Controlebezoek - Periodiek [Hfst 6.5]

Verslagnummer:
32/22092025/51394/58003/1

Inspectie adres: Lesseliersdreef 19, 9120
Beveren-Kruibeke-Zwijndrecht (België)
Type: Controlebezoek - Periodiek [Hfst 6.5]

Elektrisch bord

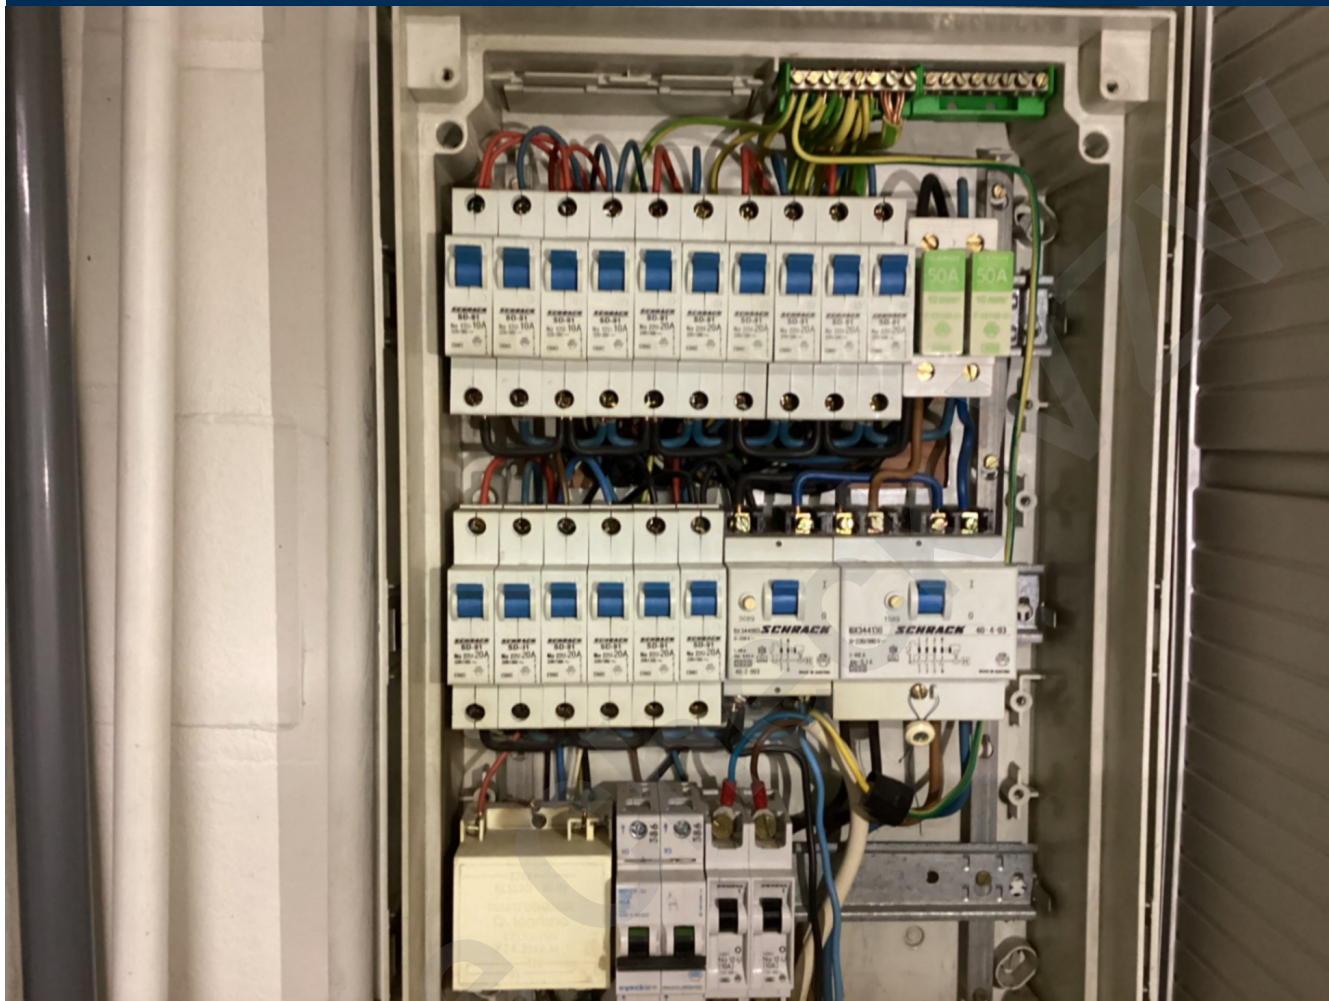
- Er ontbreken afdekplaatjes in het elektrisch bord. - Afd 5.2.6; oAfd 4.2.2.3
- Het gebruik van kabels van het type VTMB, VTLB en/of VTLmB is verboden in de vaste installatie. - Hfdstk 2.7; Afd 5.2.7; Afd 5.2.9
Extra opmerking: Oa aan teller

- Het eendraadsschema en situatieplan zijn niet aanwezig. - oAfd 3.1.2.1
- Het verdeelbord is onvoldoende gemarkeerd. Individuele markering, voedingsspanning en/of gevarendriehoek ontbreken. - oAfd 3.1.3.3; Afd 9.4.1

- De beschermingsgraad van de ruimte moet ten minste IPXX-D zijn voor ruimtes publiek toegankelijk en IPXX-B voor gewone ruimtes. - oAfd 4.2.2.3
- 2 verschillende secties van geleiders per aansluitklem van een differentieel
